## 改善箇所説明図

### 基準不適合発生箇所

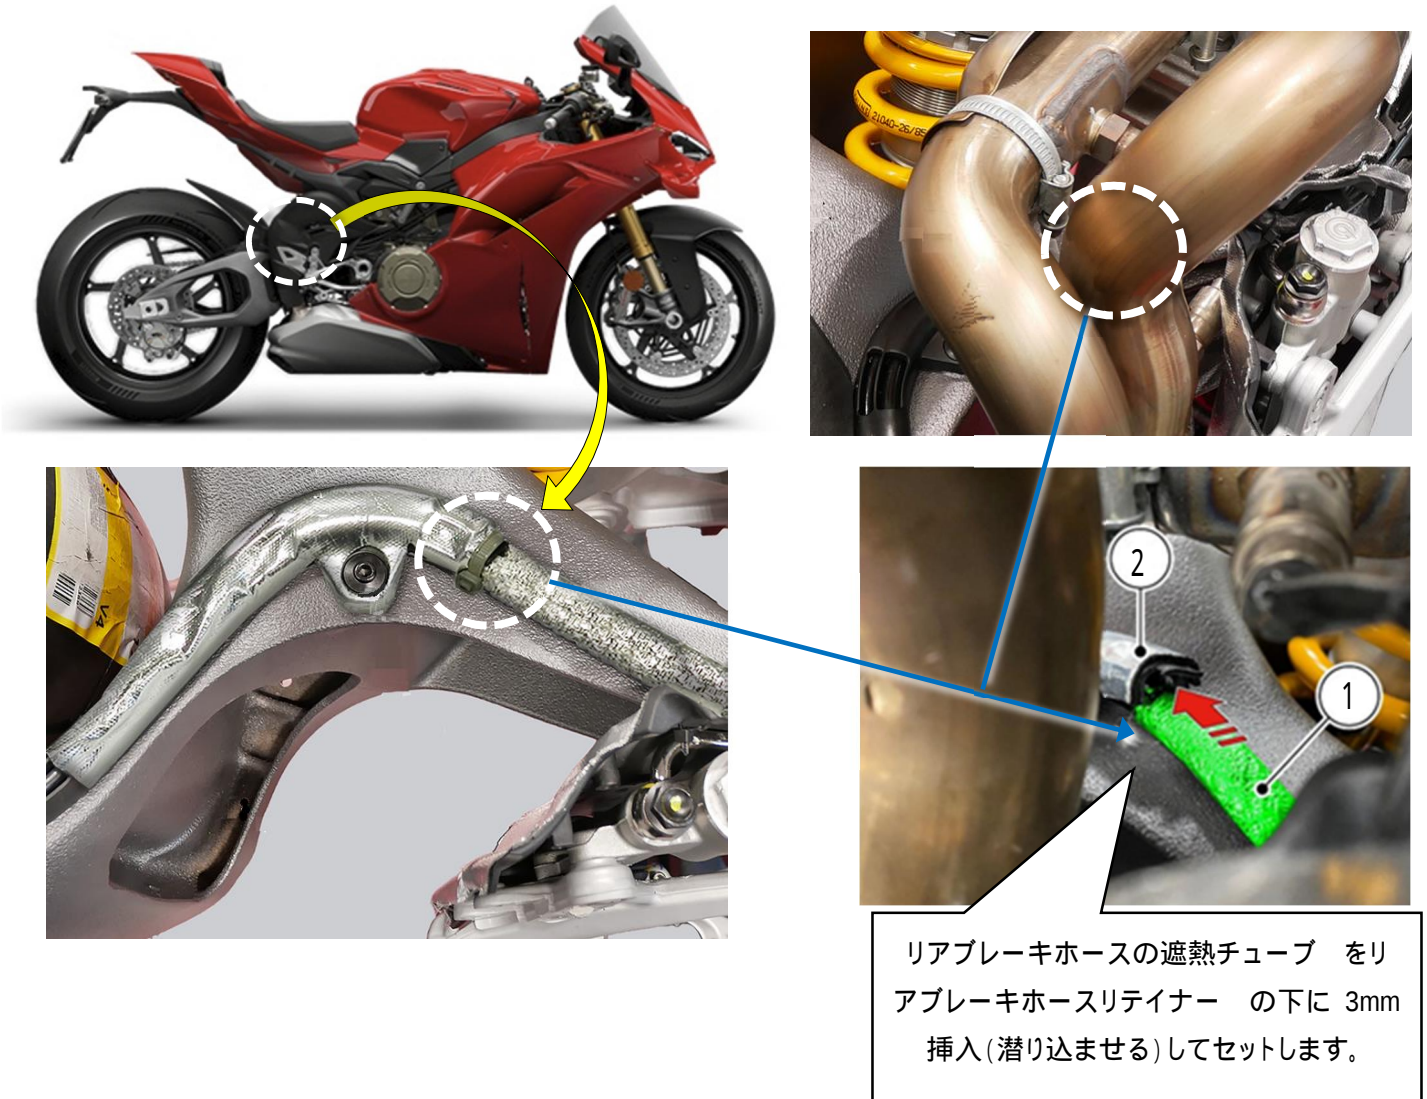
制動装置において、ABS コントロールユニットとリアブレーキキャリパーをつなぐリアブレーキホースの遮熱チューブが正しく取り付けられていないものがある。そのため、走行中にブレーキホース至近の排気管から発せられる放射熱により、ブレーキホース表面被覆に損傷が発生し、最悪の場合、リアブレーキが作動しなくなるおそれがある。

リアブレーキホースの遮熱チューブ をリアブレーキホースリテイナー の下に 3mm 挿入(潜り込ませる)してセットします。リアブレーキホースに損傷が確認できた場合、新品に交換します。
